日本原燃株式会社 MOX燃料加工事業変更許可申請に関する 審査の概要 (案)

原子力規制庁

出戸西方断層の評価(1)

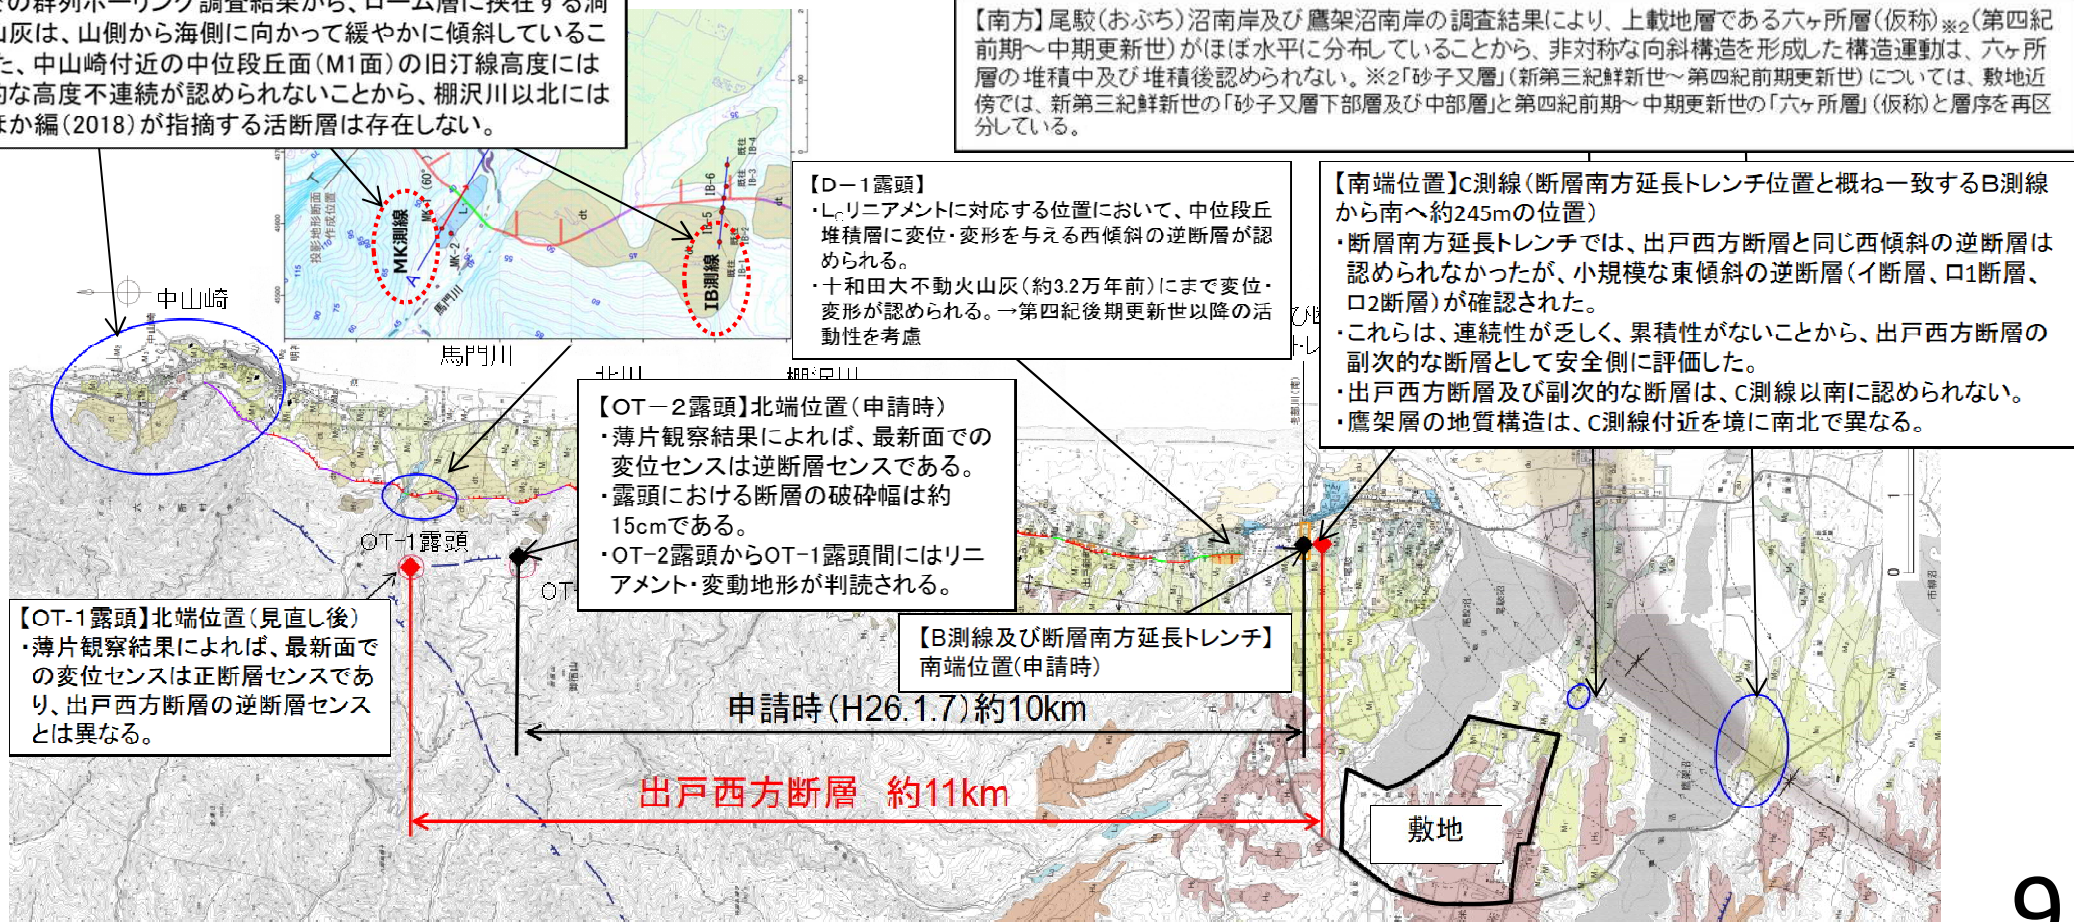
➤ 申請時は断層長さ約10kmとしていたが、原子力規制委員会の指摘を踏まえた追加調査等の結果、北端及び南端の位置を見直し(北端:OT-2露頭⇒OT-1露頭(OT-2露頭より北方約1.4km)/南端:B測線⇒C測線(断層南方延長トレンチより約245m)、断層長さ約11kmと再評価した。さらに、原子力規制委員会の指摘※1を踏まえ、断層北方(今泉ほか編(2018)が指摘する出戸西方断層の北方の活断層)及び敷地南方(向斜構造)において更なる追加調査を実施し、これまでの評価(断層長さ及び断層位置)に影響しないことを確認した。

【北方】MK測線でのボーリング調査結果から、出戸西方断層の存在を示唆するような断層及び地質構造は存在しないこと、IB測線での群列ボーリング調査結果から、ローム層に挟在する洞爺火山灰は、山側から海側に向かって緩やかに傾斜していること、また、中山崎付近の中位段丘面(M1面)の旧汀線高度には系統的な高度不連続が認められないことから、棚沢川以北には今泉ほか編(2018)が指摘する活断層は存在しない。

【南方】尾駈(おぶち)沼南岸及び鷹架沼南岸の調査結果により、上載地層である六ヶ所層(仮称)※2(第四紀前期～中期更新世)がほぼ水平に分布していることから、非対称な向斜構造を形成した構造運動は、六ヶ所層の堆積中及び堆積後認められない。※2「砂子又層」(新第三紀鮮新世～第四紀前期更新世)については、敷地近傍では、新第三紀鮮新世の「砂子又層下部層及び中部層」と第四紀前期～中期更新世の「六ヶ所層」(仮称)と層序を再区分している。

出戸西方断層の評価(2)

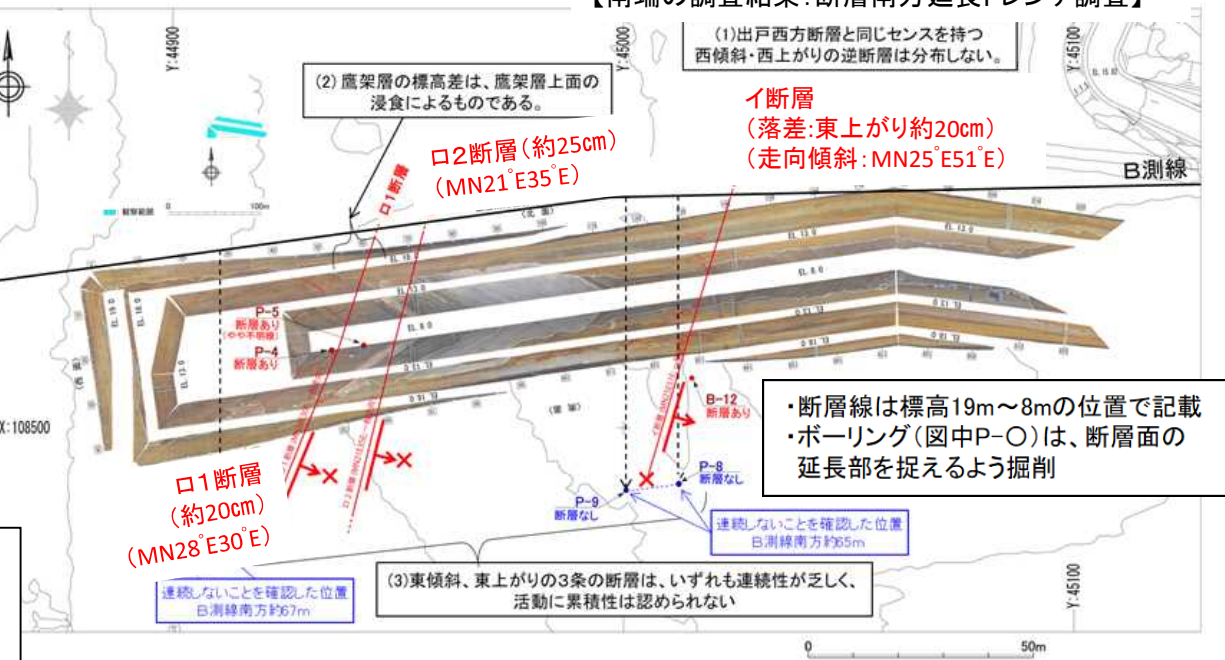
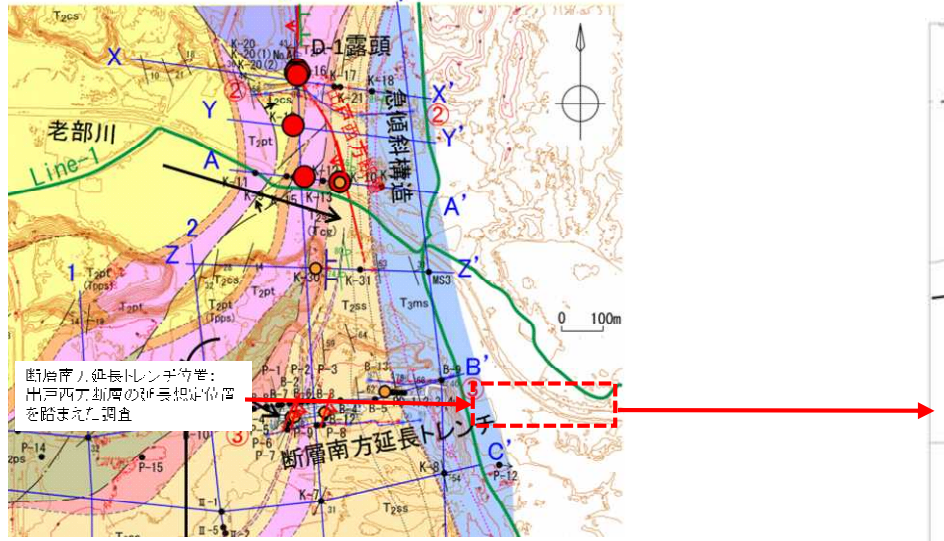
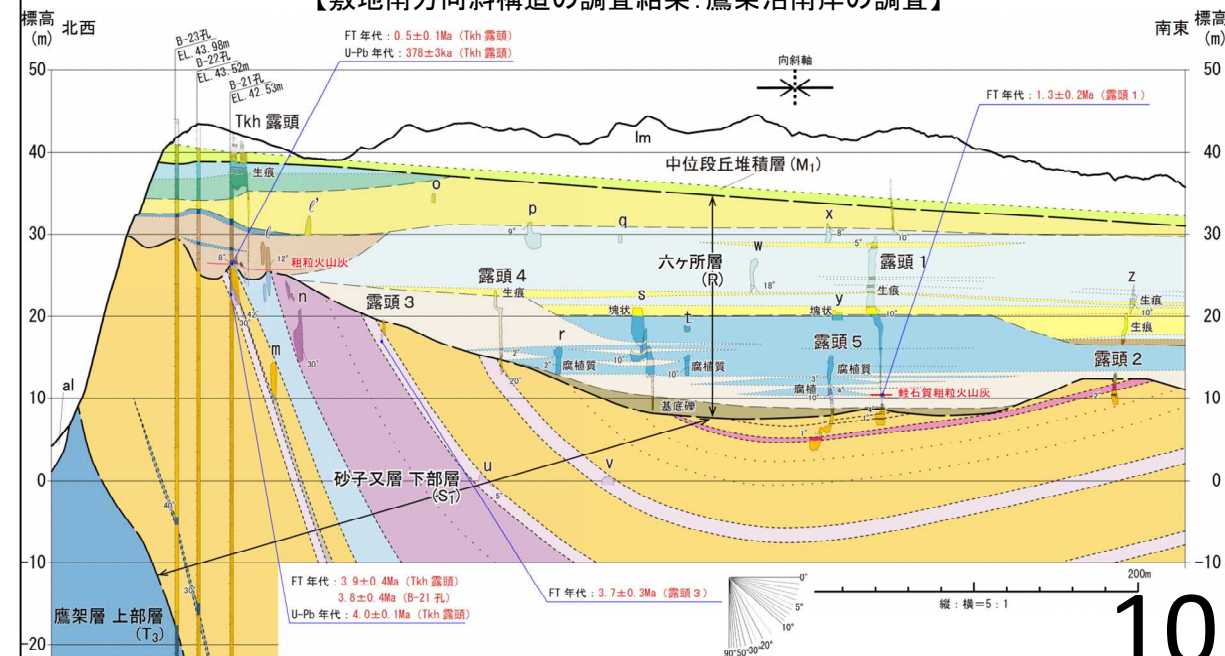
【南端の調査結果:断層南方延長トレンチ調査】

【敷地南方向斜構造の調査結果:鷹架沼南岸の調査】

<審査結果の概要>規制委員会は、敷地近傍境界を横断する出戸西方断層の評価については、以下のことから、事業許可基準規則に適合するものと判断した。

- 断層長さについては、断層南方延長トレンチにおいて出戸西方断層と同様の西傾斜の逆断層は確認されないものの、小規模な東傾斜の逆断層が3条確認されたこと等も踏まえ、地表付近の個別の痕跡等のみにとられることなく、変位センスや地質構造等を総合的に検討して保守的に端部を評価し、約11kmとしていること
- 今泉ほか編(2018)が指摘する出戸西方断層の北方の活断層については、ボーリング調査等のデータ拡充を行い、当該断層の存在を示唆する断層及び地質構造は存在しないと評価していること
- 出戸西方断層南方の向斜構造については、地表地質調査等のデータ拡充を行い、当該向斜構造を成す地層を不整合に覆う第四紀前期~中期更新世の六ヶ所層がほぼ水平に堆積していることから、六ヶ所層堆積中及びそれ以降の活動はないと評価していること
- その他、出戸西方断層は、海上音波探査等の結果から、海側等には連続しないことを確認していること

➤ 地震動評価①出戸西方断層による地震 (基準地震動として選定)

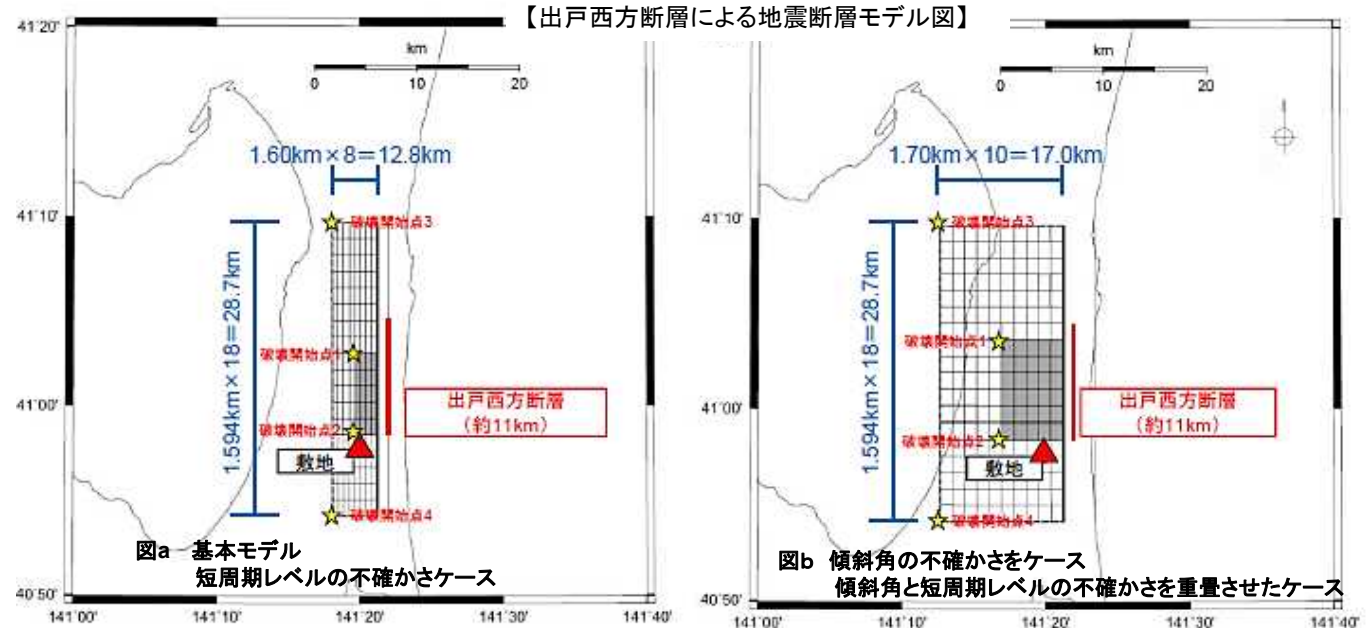
地震規模	不確かさケース
見直し前	Mw6.4(Mo=4.74 × 10 ¹⁸ Nm: 断層長さ22.8km)	短周期レベル(1.5倍) 断層傾斜角(45°)
見直し後	Mw6.5(Mo=7.51 × 10 ¹⁸ Nm: 断層長さ28.7km)	短周期レベル及び 断層傾斜角の重畳ケース を追加

・原子力規制委員会の指摘を踏まえ、右表のとおり評価を見直した。

<審査結果の概要>規制委員会は、以下のことから、事業許可基準規則に適合するものと判断した。

- ・レシピ、地質調査等を踏まえ、震源モデル及び震源特性パラメータを設定するとともに、震源断層長さについては、孤立した短い活断層による地震の地震規模として Mw6.5 (Mo=7.51 × 10¹⁸Nm)となるように、断層幅を考慮して28.7kmと設定していること、また、敷地での地震動が大きくなるよう予め敷地に近い位置にアスペリティを配置した基本モデルを設定して適切に評価を実施していること
- ・短周期の地震動レベルを基本モデルの1.5倍とし、かつ、長周期の地震動レベルに影響のある地震モーメントが大きくなる傾斜角を45°としたケース等の不確かさを十分に考慮した評価を実施していること

基準地震動の加速度時刻歴波形(1)(敷地ごとに震源を特定して策定する地震動の評価)

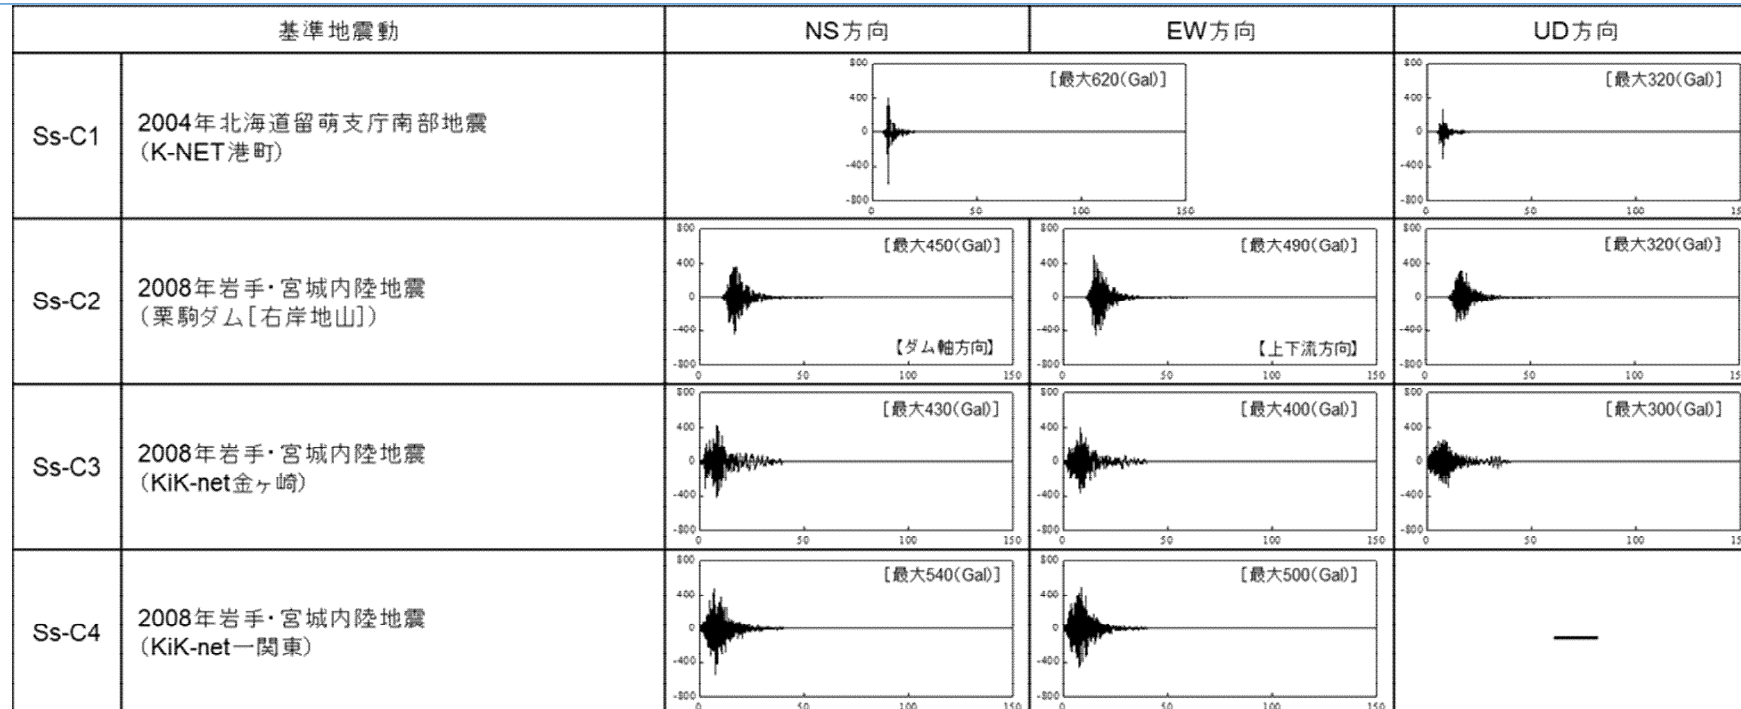
申請時 水平 600 gal
鉛直 400 gal

審査の過程で追加

【耐震重要施設及び常設重大事故等対処施設直下の断層(平面図)】

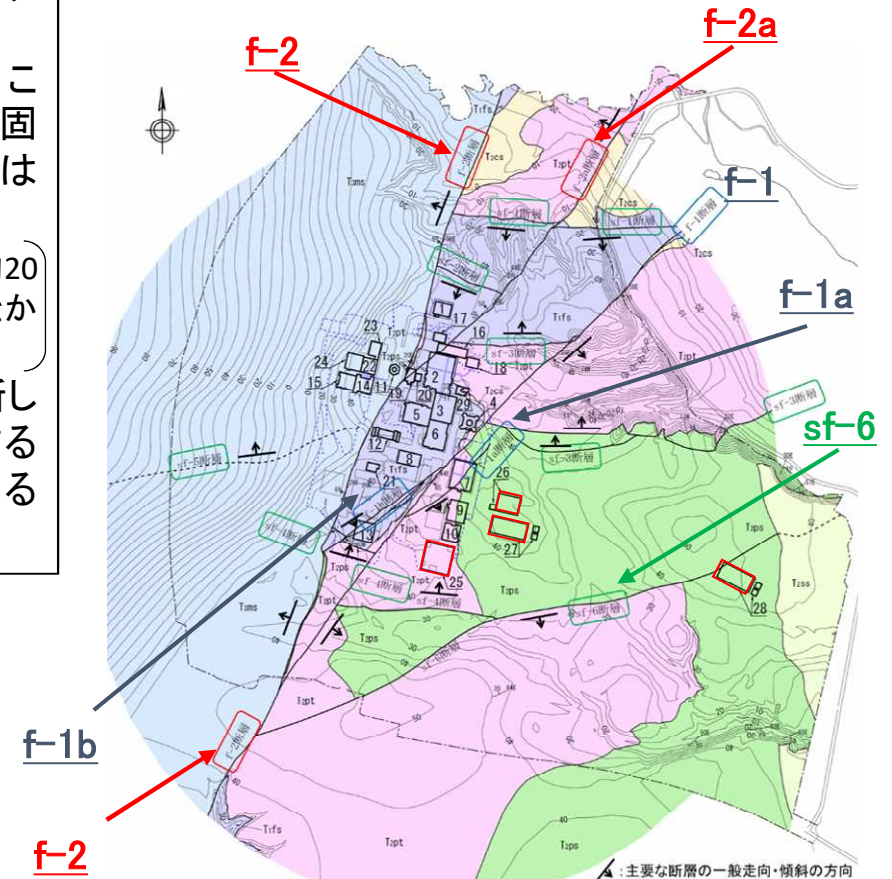
- ・敷地内には、11条の断層が認められるが、このうち耐震重要施設を設置する地盤には、活動性評価が必要な断層等は認められないこと
- ・常設重大事故等対処施設を設置する地盤には、sf-6断層が認められる。この断層は、E-W~ENE-WSW走向のsf系断層のひとつであり、断層面が固結・ゆ着し、NE-SW走向のf系断層※に切られていること等から、当該断層は「将来活動する可能性のある断層等」には該当しないとしていること

- ・敷地南東部に分布する地すべり構造は、六ヶ所層中の層面すべりと判断しており、耐震重要施設の基礎地盤である鷹架層には、地すべりと関連するような変形構造は認められないと評価し、当該地すべりは「将来活動する可能性のある断層等」には該当しないとしていること

規制委員会は、以下のことから、事業許可基準規則に適合するものと判断した。
